Behoort bij besluit van de raad van de gemeente Moerdijk d.d. 18 juli 2024

Bijlage bij Nota van beantwoording Zienswijzen

Staat van Wijzigingen bij Ontwerpbestemmingsplan 'Markvelden Noord, Verlengde Zuidrand en Zuidrandtunnel'.

Uitsnede Verbeelding-1

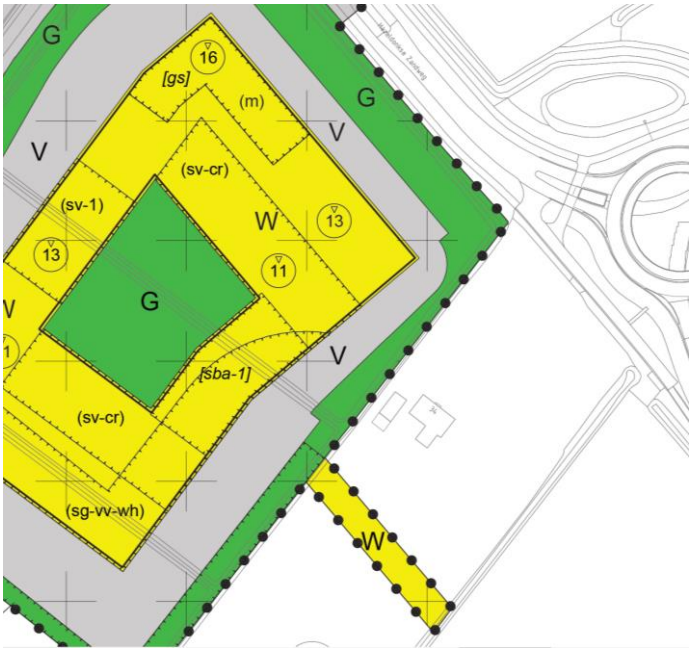
Met verwijzing naar vorenstaande aanpassing van artikel 7.3.7 en 8.3.2 (zie onder Regels) inzake ‘Voorwaardelijke verplichting spuitzone’ wordt ter hoogte van de strook grond tussen het deelgebied Markvelden Noord en het spoor een tweetal gebiedsaanduidingen opgenomen binnen de woon- resp. woongebied-bestemming, en daarbij een aanduiding ‘specifieke vorm van groen – windhaag’ (zie hieronder uitsnede van de Verbeelding-1).

Uitsnede Verbeelding-1

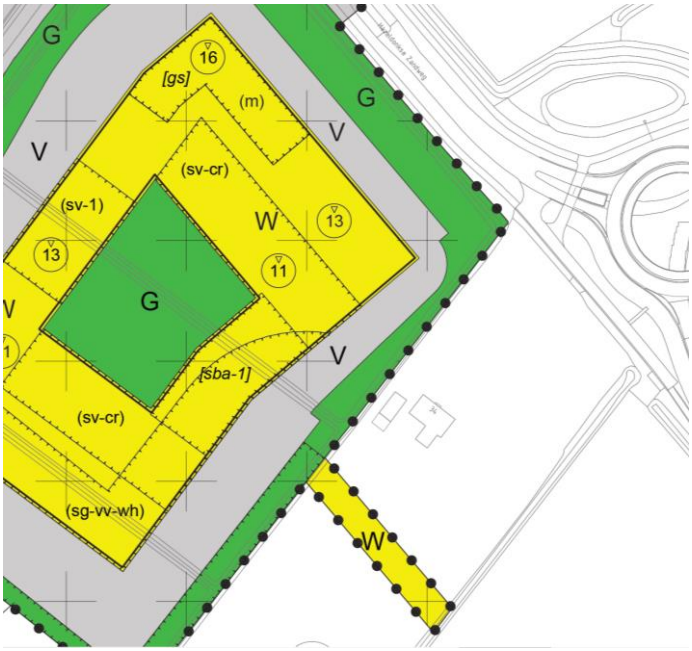
Met verwijzing naar vorenstaande aanpassing van artikel 7.3.7 en 8.3.2 (zie onder Regels) inzake ‘Voorwaardelijke verplichting spuitzone’ wordt ter hoogte van de strook grond tussen het deelgebied Markvelden Noord en het spoor een tweetal gebiedsaanduidingen opgenomen binnen de woon- resp. woongebied-bestemming, en daarbij een aanduiding ‘specifieke vorm van groen – windhaag’ (zie hieronder uitsnede van de Verbeelding-1).

Uitsnede Verbeelding-1

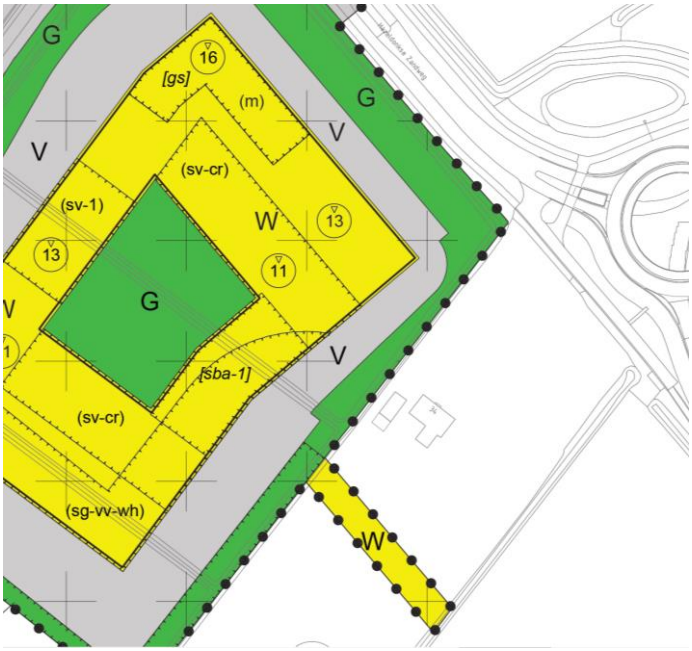
Met verwijzing naar vorenstaande aanpassing van artikel 7.3.7 en 8.3.2 (zie onder Regels) inzake ‘Voorwaardelijke verplichting spuitzone’ wordt ter hoogte van de strook grond tussen het deelgebied Markvelden Noord en het spoor een tweetal gebiedsaanduidingen opgenomen binnen de woon- resp. woongebied-bestemming, en daarbij een aanduiding ‘specifieke vorm van groen – windhaag’ (zie hieronder uitsnede van de Verbeelding-1).
